**Всемирный форум для согласования правил
в области транспортных средств**Рабочая группа по общим предписаниям,
касающимся безопасности

Сто двадцать пятая сессия

Сводная резолюция о конструкции транспортных средств

**Предложение по поправкам к Сводной резолюции
о конструкции транспортных средств****Представлено экспертами от Международной ассоциации
изготовителей автомобильных кузовов и прицепов и Европейской
ассоциации поставщиков автомобильных деталей***

Принцип/пример работы приводных осей прицепа

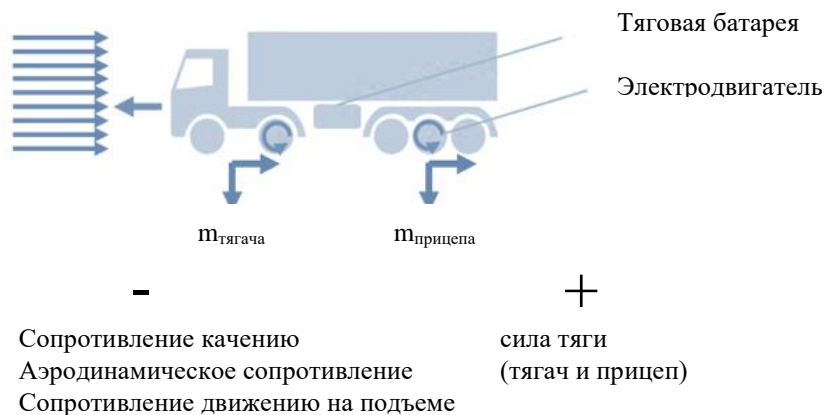
2. Одной из подобных характеристик служит наличие у прицепа/полуприцепа приводной оси (например, с системой тяги и/или рекуперации). Приводные оси прицепов могут оказывать содействие транспортному средству (например, тягачу) во время маневров «старт-стоп», при разгоне/торможении и в ходе транспортировки тяжелых грузов в сложных условиях (на подъеме/спуске) или же могут преобразовывать кинетическую энергию оси в электрическую для питания электрических систем (например, холодильных установок в рефрижераторах). Это позволяет снизить расход топлива на приведение в движение автотранспортного средства или поддержание работы холодильных установок соответственно (и, следовательно, сократить выбросы CO₂), а также повысить гибкость работы всего состава транспортных средств.

3. В настоящее время тип силовой передачи может быть электрическим или гидравлическим. Силовая передача прицепа/полуприцепа регулируется таким образом, чтобы обеспечить безопасное следование за буксирующим транспортным средством. Тяговая сила любого прицепа/полуприцепа в составе транспортных средств должна регулироваться таким образом, чтобы не оказывать негативного влияния на продольную/боковую устойчивость состава. Силовая передача прицепа/полуприцепа может подключаться во всем диапазоне скоростей транспортного средства, не ограничиваясь работой на низких скоростях. Вместе с тем толкание транспортного средства прицепом/полуприцепом на скоростях свыше 15 км/ч не допускается. Прицеп во всех случаях должен оставаться в буксируемом состоянии, причем таким образом, чтобы в сцепном устройстве действовала растягивающая сила (за исключением содействия при трогании с места и за исключением толкающих усилий, которые возникают в результате нормальных (считающихся обычными на сегодняшний день) динамических условий работы состава автотранспортного средства и прицепа при движении/торможении). Целесообразно, чтобы тяжелые прицепы (категорий O₃ и O₄) имели электрическую или гидравлическую тягу для целей сокращения общего объема выбросов CO₂ тягачом/грузовиком. Вместе с тем огромное воздействие на динамику транспортного средства оказывают и имеющие тягу легкие прицепы (категории O₂). Использование прицепа (например, жилого прицепа) в составе с аккумуляторными электромобилями в большинстве случаев не предусмотрено либо приводит к значительному сокращению дальности поездки из-за ограниченной емкости аккумуляторной батареи автомобиля. Это может привести к тому, что пользователи жилых прицепов, а число таких пользователей растет, будут неохотно использовать аккумуляторные электромобили. Однако наличие тяги, особенно электрической, у прицепа категории O₂ (например, жилого прицепа) позволит использовать этот прицеп в составе с аккумуляторным электромобилем. Электроприцеп сможет гарантировать обычную дальность хода аккумуляторного электромобиля в составе с таким прицепом без каких-либо дополнительных выбросов.
